ПАСПОРТ ДОСТУПНОСТИ

№ 231-2022

Детская школа искусств № 15

Кемеровская область-Кузбасс, г. Кемерово, ул. Красная, д. 236, помещение 2

Фото 6

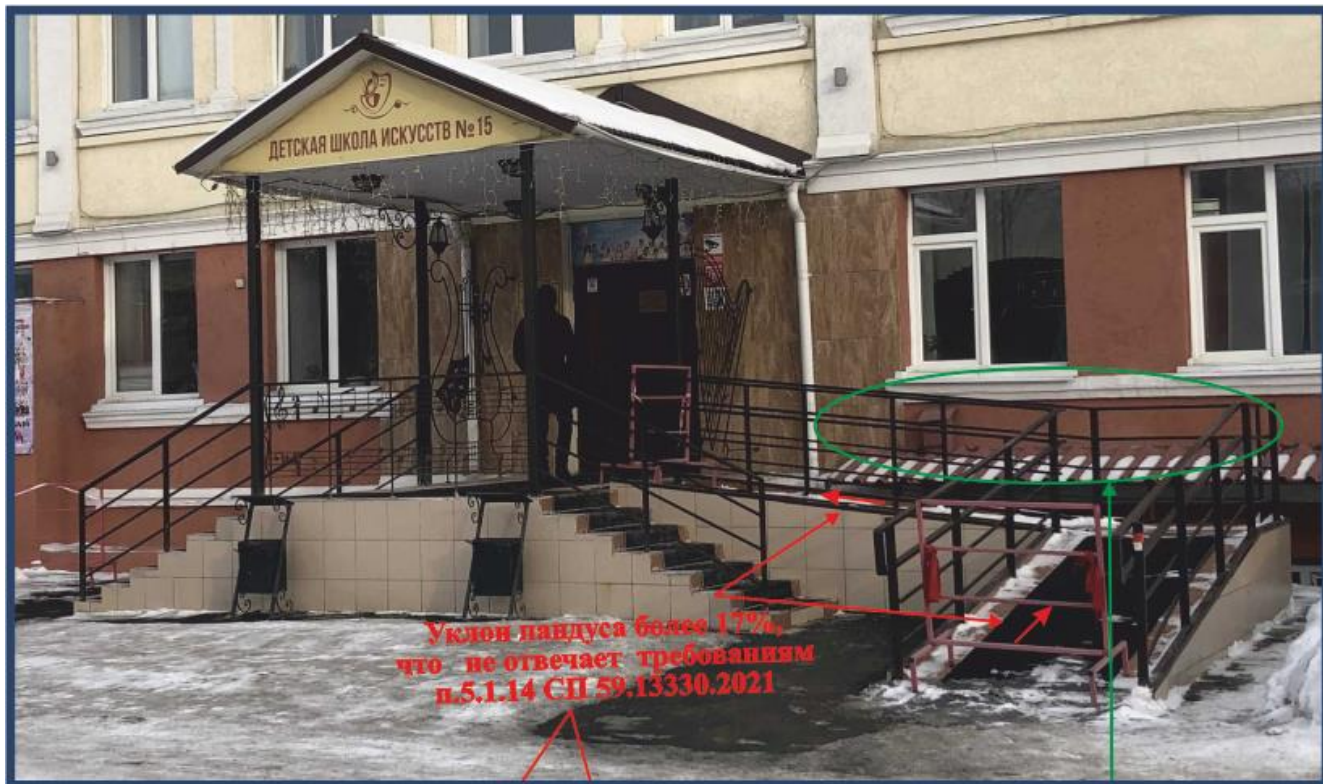
2.2	Пандус (наружный)	есть		4,6,7	<ul style="list-style-type: none"> Наружный пандус состоящий из двух маршей и поворотной площадки имеет уклон более 17%, что не отвечает нормативным требованиям. Ширина пандуса: <ul style="list-style-type: none"> - первого марша – 1,19 м; - второго марша – 0,98 м. Завершающие горизонтальные части поручней пандуса не отвечают нормативным требованиям. 	К,О	<p>Необходимо выполнить устройство пандуса в соответствии с требованиями СП 59.13330.2020.</p> <p>Пандус должен отвечать следующим требованиям:</p> <ul style="list-style-type: none"> - длина одного марша пандуса должна быть не более 9 м. п.5.1.14 СП 59.13330.2020; - уклон пандуса 1:20 (5%) и шириной марша пандуса (расстояние между поручнями ограждения пандуса) должна быть в пределах 0,9-1 м. п.5.1.14 СП 59.13330.2020; - пандус должен иметь бортики по продольным краям марша пандуса высотой не менее 0,05 м. п.5.1.16 СП 59.13330.2020; - пандус должен иметь двухстороннее ограждение с поручнями на высоте 0,9 м. и 0,7 м. 	Капитальный ремонт, Модернизация (дооборудование), Индивидуальное решение с ТСР,

2.3	Входная площадка	есть		6, 8	<ul style="list-style-type: none"> • На участке пола входной площадки центрального входа перед входной дверью отсутствует тактильная предупредительная разметка. • Информация на входе о назначении помещения не соответствует требованиям. При входе в здание отсутствует тактильная информация. 	С К, О, С, Г, У	<p>Выполнить локальный предупреждающий указатель «Внимание, по ходу движения – дверь в здание» технически не возможно. Необходимо, после капитального ремонта центрального лестничного марша (центрального крыльца) выполнить локальный предупреждающий указатель «Внимание, по ходу движения – дверь в здание» перед входной наружной дверью в соответствии с ГОСТ Р 52875 на ширину дверного проема глубиной 0,5 – 0,6 м. на расстояние ширины открывающегося полотна двери от положения двери в закрытом состоянии. п. 6.1.8 СП 59.13330.2020, табл. 3, п.5 ГОСТ Р 52875-2018.</p> <p>- Выполнить технические средства информирования в виде табличек о назначении помещения и режиме входа доступного для МГН рядом с дверью и на высоте от 1,4 до 1,6 м. со стороны дверной ручки в</p>	<p>Модернизация (дооборудование), Индивидуальное решение с ТСР, Организационные мероприятия.</p> <p>Модернизация (дооборудование), Индивидуальное решение с ТСР, Организационные мероприятия.</p>

2.2	Пандус на входной группе						
	Необходимо выполнить устройство пандуса в соответствии с требованиями СП 59.13330.2020.	2024	В соответствии с ПСД	Бюджетные средства	Директор	Обеспечение доступности для инвалидов на кресле-коляске	Организационные мероприятия

Концертный зал на 1 этаже

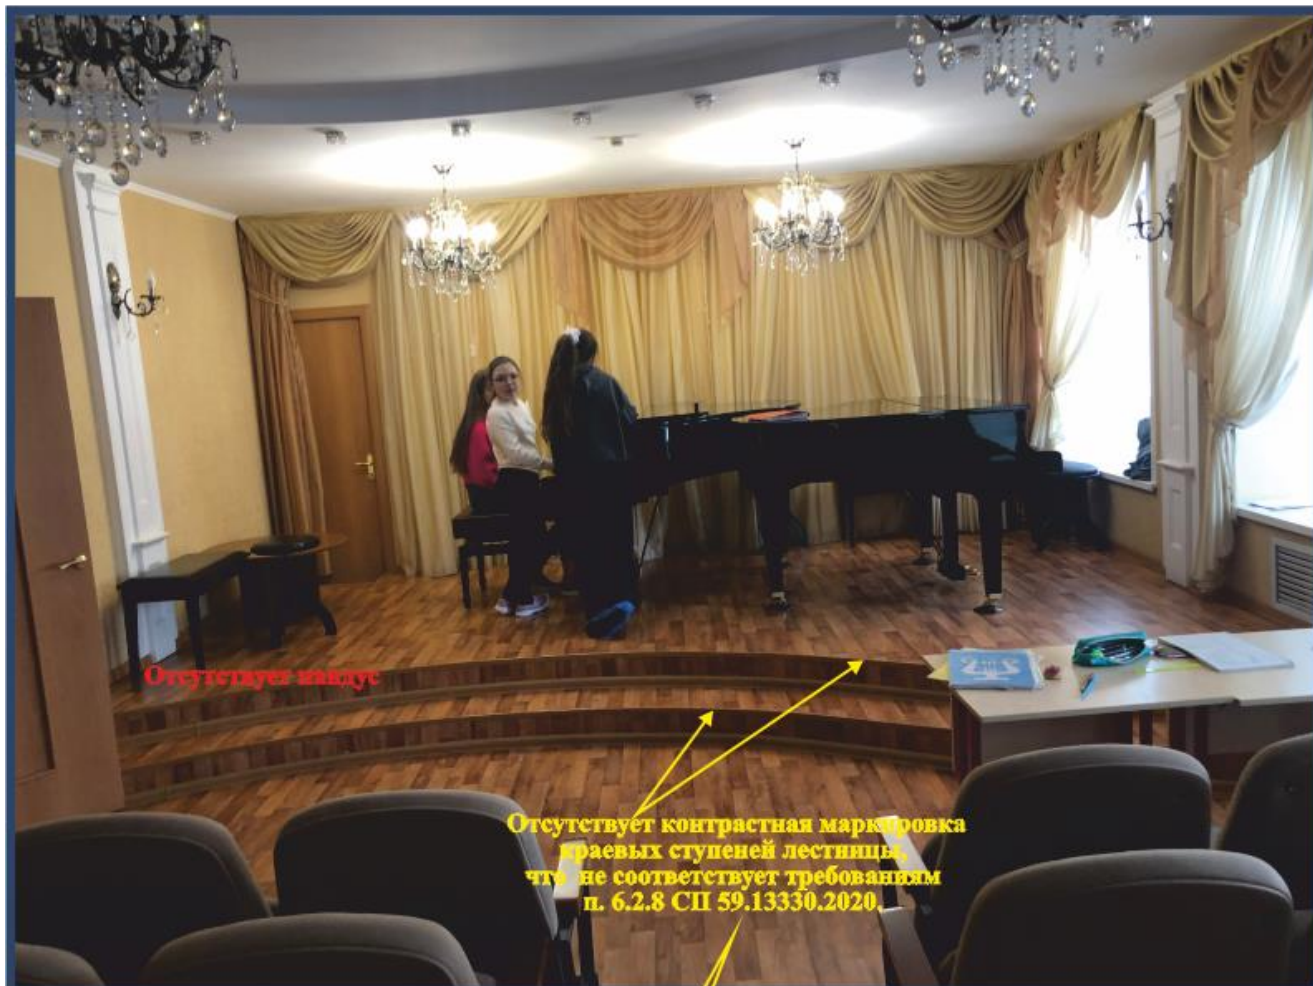
4.2	Зальная форма обслуживания							
4.2.1	Концертный зал на 1 этаже	есть	15 (план 1 этажа)	33	<ul style="list-style-type: none"> Информирующие обозначения помещения не отвечают требованиям. 	К,О,С,Г,У	<p>Необходимо: - выполнить технические средства информирования в виде таблички о назначении помещения рядом с дверью и на высоте от 1,4 до 1,6 м со стороны дверной ручки в соответствии с ГОСТ Р51671-2015 (в том числе тактильные). п. 10.2.5 СП 136.13330.2012;</p> <p>- информирующую тактильную табличку с использованием рельефных знаков и символом, а также рельефно-точечного шрифта Брайля разместить рядом с дверью со стороны дверной ручки на высоте от 1,2 до 1,6 м. п. 6.5.9 СП 59.13330.2020</p>	<p>Модернизация (дооборудование), Индивидуальное решение с ТСП, Организационные мероприятия</p>
					<ul style="list-style-type: none"> Отсутствует контрастная маркировка дверного проема ведущего в концертный зал их холла 	С	<p>Рекомендуется выполнить контрастную маркировку контрастной лентой шириной 50 мм по периметру дверного проема. п. 6.2.23 СП 59.13330.2020, табл. А3 п.1.3 СП 136.13330.2012;</p>	<p>Модернизация (дооборудование), Индивидуальное решение с ТСП, Организационные мероприятия</p>

4.2	Зальная форма обслуживания						
4.2.1.1	<p>Адаптировать для инвалидов концертный зал на первом этаже и зал на втором этаже для инвалидов в соответствии с требованиями СП 59.13330.2020.</p> <p>Необходимо выполнить в концертном зале на первом этаже:</p> <ul style="list-style-type: none"> - организовать в зрительном зале 5% мест от общего числа зрителей места для инвалидов, в том числе для инвалидов, передвигающихся на кресле-коляске со свободным доступом повышенной комфортности; - организовать для зрителей, передвигающихся на кресле-коляске места в первом ряду; - контрастную маркировку ступеней на перепаде высот пола в зрительном зале шириной 8-10 см на расстоянии 3 см. от передней кромки ступени; - устройство пандуса с уклоном 1:20, шириной 0,9-1,0 м. на сцене и обустройство пандуса поручнями. - контрастную маркировку ступеней сцены шириной 8-10 см на расстоянии 	2024 г.	<i>В соответствии с ПСД</i>	<i>Бюджетные средства</i>	<i>Директор</i>	<i>Обеспечение доступности для инвалидов всех категорий</i>	<i>Модернизация (дооборудование), Индивидуальное решение с ТСП, Организационные мероприятия</i>
